柏崎刈羽原子力発電所 に関する原子力規制の現状について

令和4年2月7日

原子力規制庁
柏崎刈羽原子力規制事務所

令和3年度の検査指摘事項(案)※

例:ダンパ

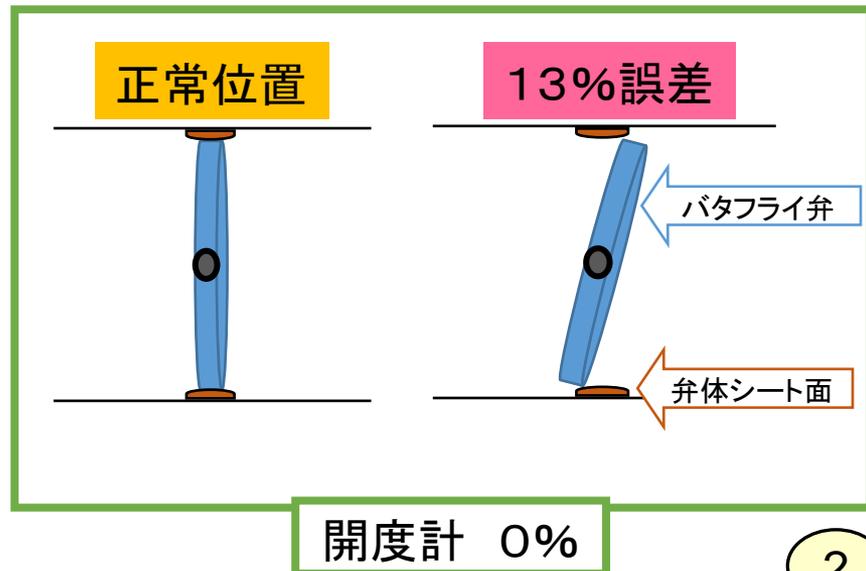
件名	概要	重要度 深刻度
第3 四半期	柏崎刈羽原子力発電所6号機 中央制御室換気空調系の不 適切な未然防止処置	柏崎刈羽原子力発電所6号機において、中央制御室居住性確認検査準備作業後の復旧操作のため、中央制御室外気取入れダンパ(A)を全開操作したところ、中間開度で動作停止した。事業者による調査の結果、弁体が弁駆動部の開度計に対して間違った角度で組み込まれていることが確認された。本事象については、類似の事例が運転経験情報として入力されていたことから、未然に防ぐことができたものである。	緑 SL IV

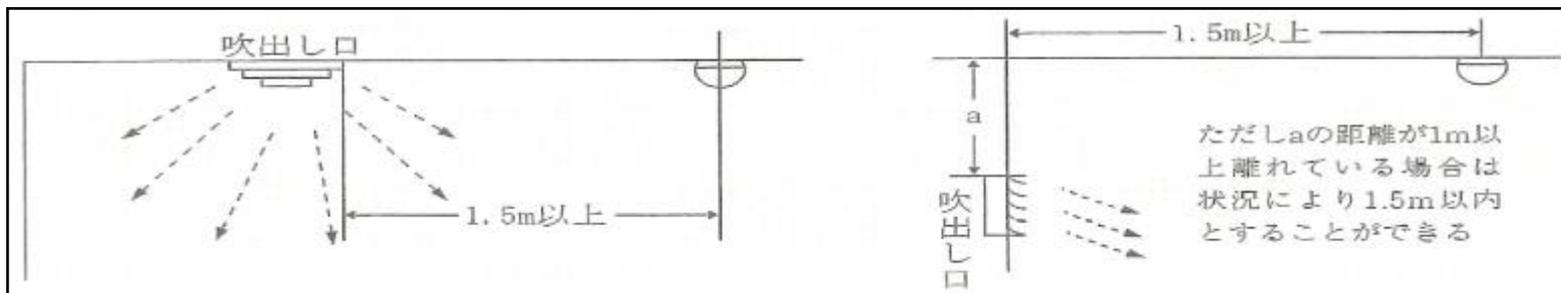
件名	概要	重要度 深刻度
第3 四半期	7号機 蓄電池室(区分Ⅳ) 内における火災感知器の不 適切な設置	蓄電池室(区分Ⅳ)内の天井に据え付けられている火災感知器4 台(熱感知器及び煙感知器各2台)のうち、煙感知器1台が消防 法施行規則で規定されている「感知器は換気口等の空気吹出し 口から1.5m以上離れた位置に設けること」を満足していない。 さらに、上記不適合処置後に実施した現場確認において、同様の 事象が他のエリアにおいても確認された。 その後、事業者が火災感知器の総点検を実施した結果、移設が 必要な火災感知器が多数確認された。 (令和2年度第4四半期で確認)	緑 SLⅣ

主な調査結果

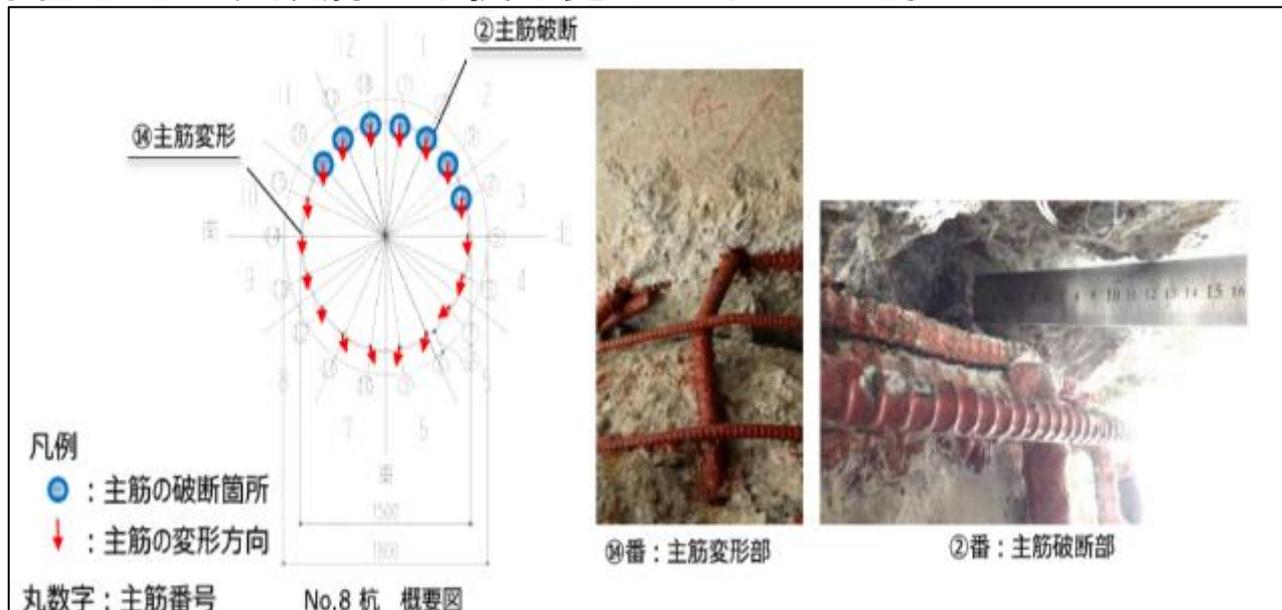
令和3年7月9日、新規制基準対応のため6号機大物搬入建屋耐震工事において、建屋下の掘削作業を行っていたところ、大物搬入建屋南東側の既存鉄筋コンクリート杭 No.8で損傷(ひび割れ、剥落、浮き)を確認した。

- ・ No. 8 杭は、杭頭部にコンクリートのひび割れ、ハンマリングにて異音を確認。
- ・ コンクリートの浮きが主筋の内側に到達
- ・ 主筋 18 本中、7 本破断、11 本変形
- ・ 他のNo. 1～7 杭においてもコンクリートの浮き、剥落、ひび割れ等がある杭は存在したが、鉄筋の破損は見られなかった。

11月10日の原子力規制委員会にて本件の報告が行われたところ。
 当面は、6号機の杭に関する東京電力の工事及び調査の状況を注視していく。
